**AVIS RELATIF À LA PROTECTION
CONTRE LES EVENTUELS EFFETS NOCIFS ET NUISANCES
PROVOQUÉS PAR LES RAYONNEMENTS NON IONISANTS
GÉNÉRÉS PAR DES ANTENNES ÉMETTRICES STATIONNAIRES**

Commune : MALMEDY - Exploitant : TELENET GROUP

Référence exploitant : LG2329M

Rapport n° 2015 / 2024

Figure 1 : Vue en plan des lieux de séjour et des points de contrôle

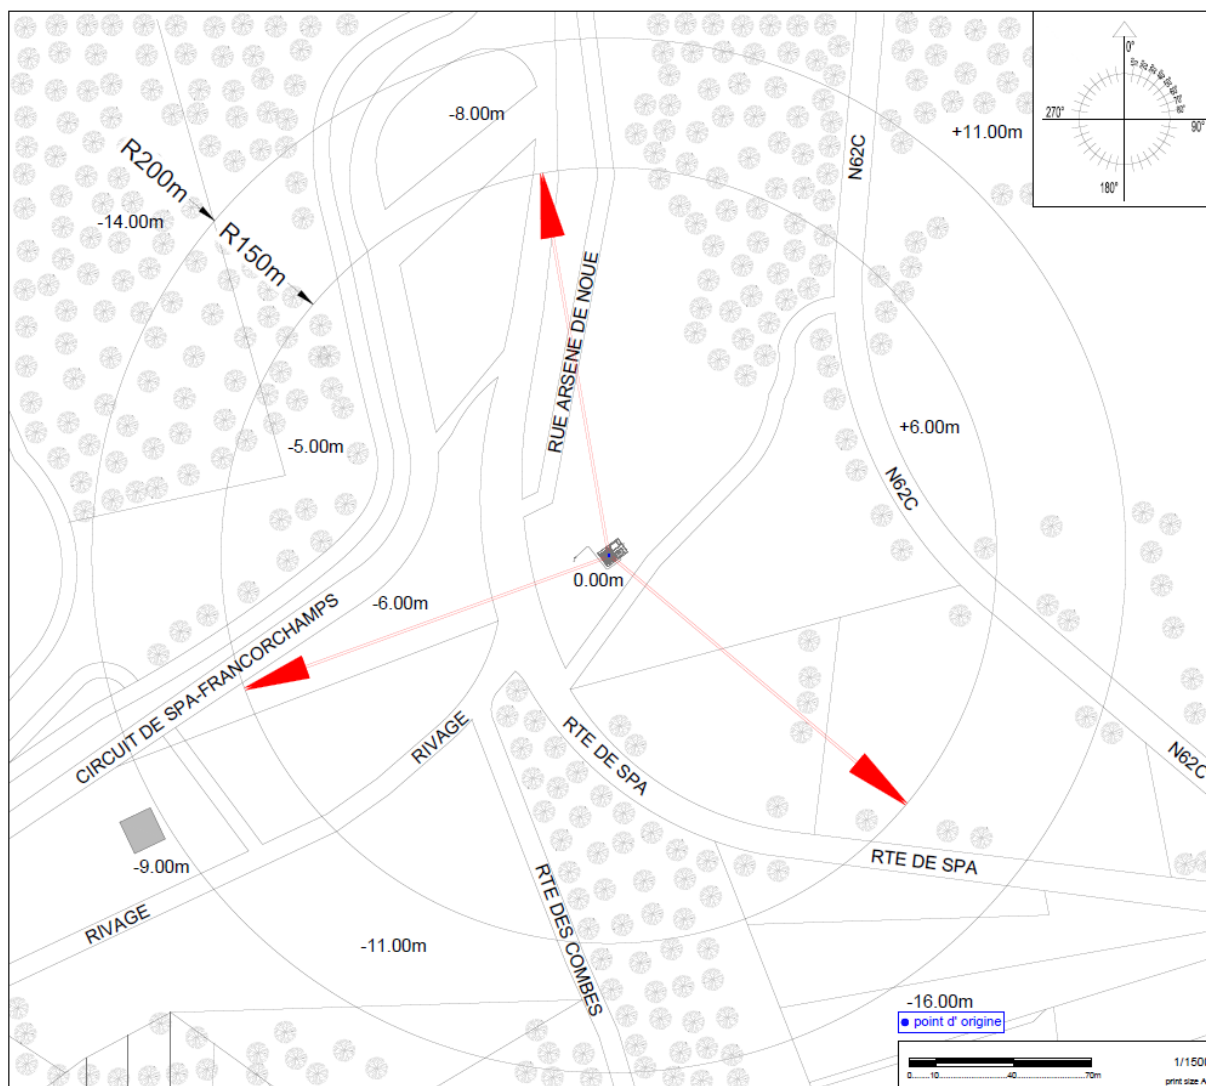
En ce qui concerne les antennes de l'installation mentionnées dans le tableau 1, la distance maximale à laquelle la limite pourrait être atteinte, à l'extérieur, est égale à 127,2 m. S'il n'y a pas de LS à une distance inférieure, les antennes respectent forcément la limite d'immission.

Dans le cas des LS situés à l'intérieur des bâtiments, une atténuation d'obstacle est prise en compte et il en résulte que la distance maximale à laquelle la limite pourrait être atteinte se réduit à 90,1 m.

Figure 2 : Vue en plan des installations d'antennes dans un rayon de 300 mètres autour de l'installation faisant l'objet de la demande d'avis

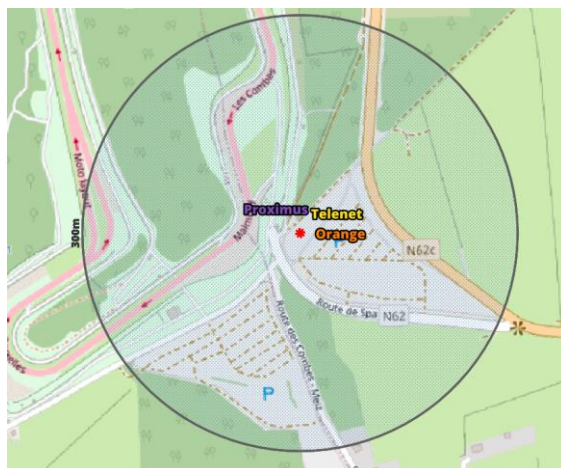
- il y a au plus 4 installations d'antennes émettrices stationnaires présentes dans la zone d'évaluation de 300 mètres de rayon représentée dans la figure 2, y inclus l'installation référencée dans le paragraphe 2 : la limite cumulative définie à l'article 4, §2 du décret est nécessairement respectée dans les lieux de séjour à l'intérieur de la zone d'évaluation de 300 mètres de rayon ;

- b) il y a exactement 5 installations d'antennes émettrices stationnaires présentes dans la zone d'évaluation de 300 mètres de rayon représentée dans la figure 2, y inclus l'installation référencée dans le paragraphe 2 et il existe, pour 3 ou 4 de ces installations, un avis attestant le respect de la limite abrogée de 3 V/m : la limite cumulative définie à l'article 4, §2 du décret est nécessairement respectée dans les lieux de séjour à l'intérieur de la zone d'évaluation de 300 mètres de rayon ;

- c) dans tous les autres cas, il a été vérifié que la limite cumulative définie à l'article 4, §2 du décret n'est pas dépassée dans les lieux de séjour sur base du nombre d'installations localisées dans la zone d'évaluation de 300 mètres de rayon représentée dans la figure 2, de leur localisation ainsi que des données inscrites dans la figure 1 et au paragraphe 4 du présent avis et dans les avis attestant le respect de la limite par installation ou de la limite abrogée de 3 V/m relatifs aux autres installations reprises dans la figure 2.

Compte tenu des considérations ci-dessus, il apparaît que l'intensité du rayonnement électromagnétique généré, dans les lieux de séjour situés dans un rayon de 300 mètres autour de l'installation référencée dans le paragraphe 2, par l'ensemble des antennes émettrices stationnaires de l'ensemble des exploitants du même site d'antennes émettrices stationnaires respecte la limite fixée à l'article 4, § 2 du décret.
